**MAT.:** Téngase Presente.

**REF.:** Expediente Sancionatorio  
N° D-029-2018.

Santiago, 19 de julio de 2018

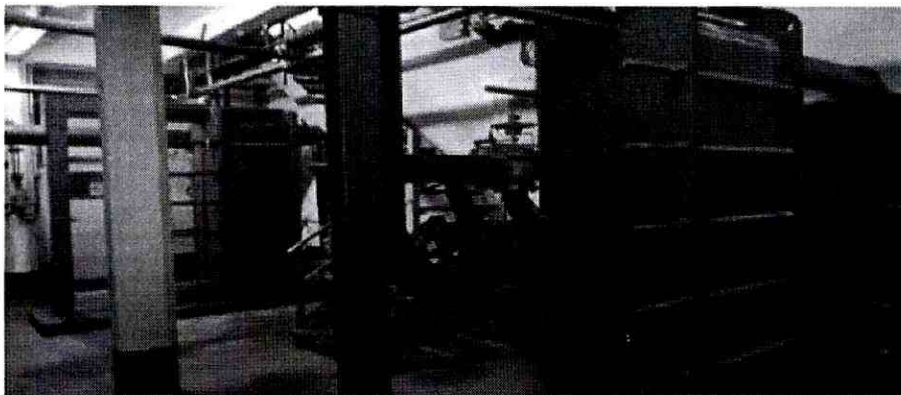
A partir del diagrama del Balance de Masa tenemos que las "Aguas de Separación" y las "Aguas de Limpieza" generan un Caudal diario de 367 m<sup>3</sup>/d el cual es recibido por los "Estanques de Ecuilización" donde se ecualizaría una carga de DBO<sub>5</sub> de 3.626 Kg/d. Estas aguas llegan entonces al "Estanque de Seguridad" donde se mezclan con las "Aguas de Enfriamiento" que corresponden a un Caudal de 14.688 m<sup>3</sup>/d con una carga de DBO<sub>5</sub> de 74 Kg/d, lo que aparentemente permitiría bajar la carga de DBO<sub>5</sub> para su descarga al río Calle-Calle.

Entonces, sería en el "Estanque de Seguridad" donde se generaría la dilución para lograr que los RILes cumplan con los parámetros permitidos por la norma. La fórmula usada por Collico sería utilizar agua de enfriamiento en exceso de manera de justificar su presencia en el proceso y con ella diluir los RILes para llegar a los límites permitidos por la norma.

Intercambiador de calor

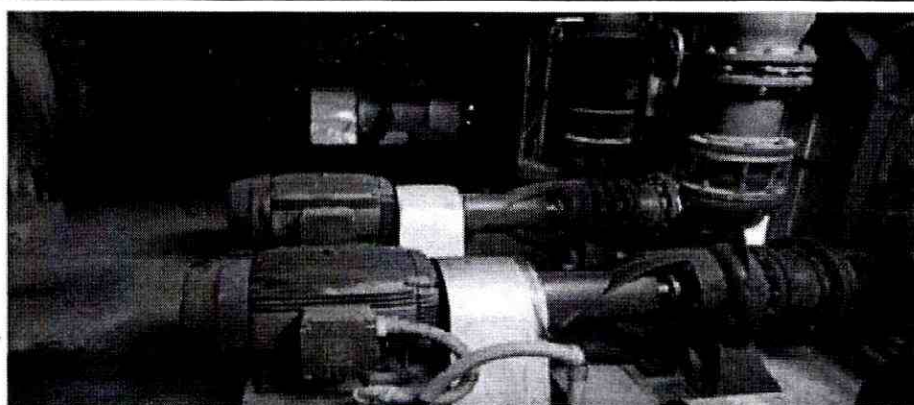
Según la "Memoria Técnica Proceso de Elaboración de Levadura Panificador" entregada por Collico a la SMA, en su presentación de fecha 1 de marzo de 2017, únicamente el "proceso de fermentación" generaría como RILes las mencionadas aguas de enfriamiento. Los equipos que darían cuenta de esto serían: el intercambiador de calor y las bombas de enfriamiento intercambiadores de calor fermentadores.

El uso de estos equipos y de estas bombas, generaría un caudal de 14.688 m<sup>3</sup>/d, de acuerdo a lo descrito en el Balance de Masa. Ahora bien, bastaría simplemente con probar las capacidades de las bombas y del intercambiador de calor para verificar si efectivamente se justifica que en esta etapa se genere al caudal que se indica en el Balance de Masa o bien si es cierto el presupuesto que se ha alegado desde hace años, esto es, que Collico diluye sus RILes, incumpliendo con esto lo dispuesto en la Res. Ex. N° 117/2013, modificada por la Res. Ex. N° 93, ambas de la SMA.

En virtud de lo anterior, solicito a esta Superintendencia del Medio Ambiente realizar las gestiones pertinentes a fin de descartar de manera efectiva la dilución de los RILes que practica Collico y de ser necesario formular el correspondiente cargo en virtud de este incumplimiento.
